Wohnhaus-Neubau Corr. Fey, Stolze-Strasse.

Geprüft
Eisenach, d. 25. 9. 1913
Bauinspektorat
L. Eisenach
Bauplan.

Einfriedigung
des Grundstücks Stolzestr. 14
Conrad Feyo

Hof-Ansicht Schnitt G-D

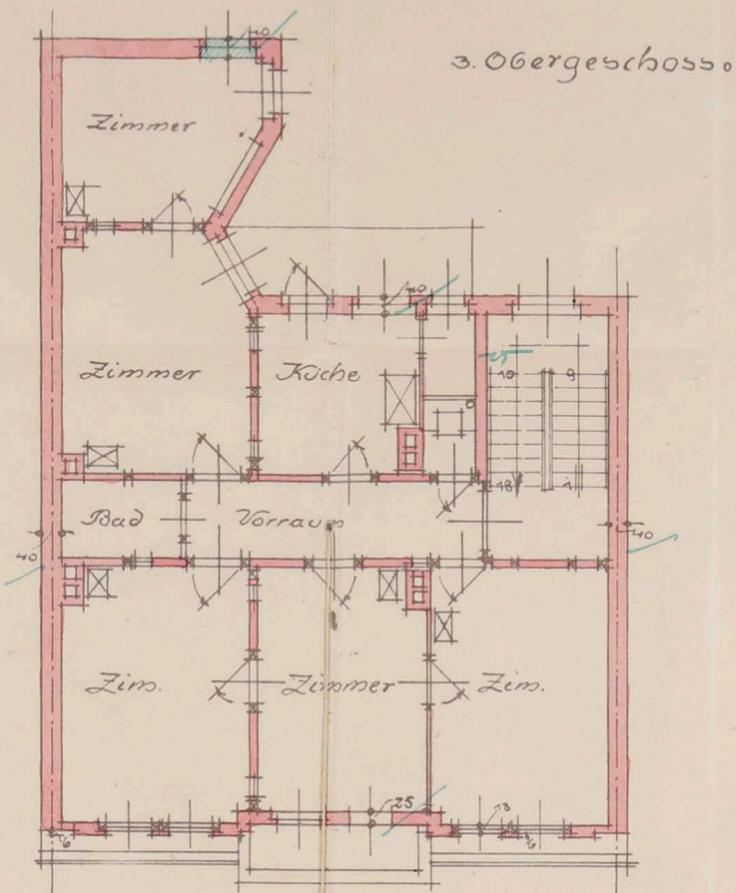
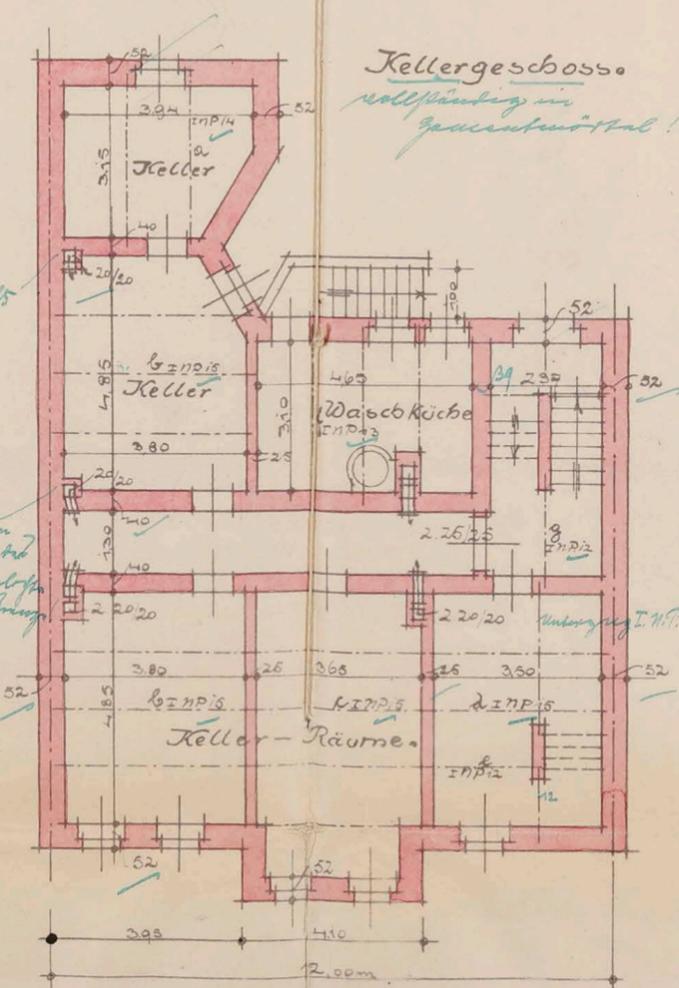
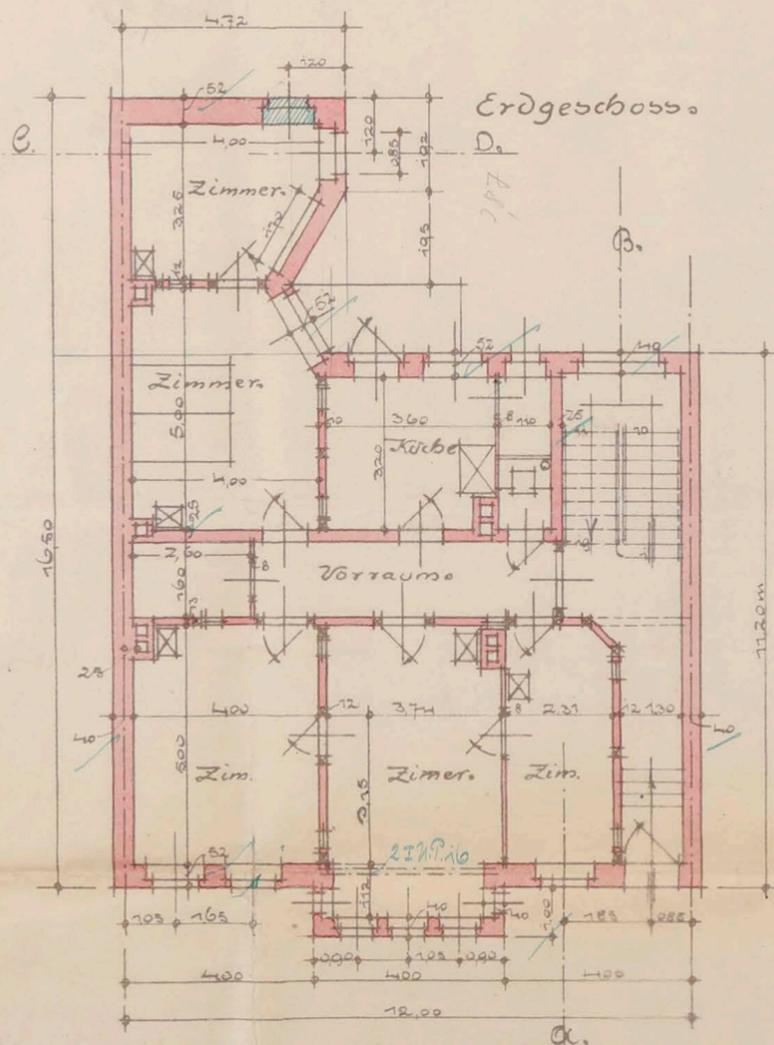
Kellergeschoss
vollständig im
Grundriss!

25cm
Abstand zw.
Türschwelle
und Türgrube

Umgrüfung I. N. P. 60
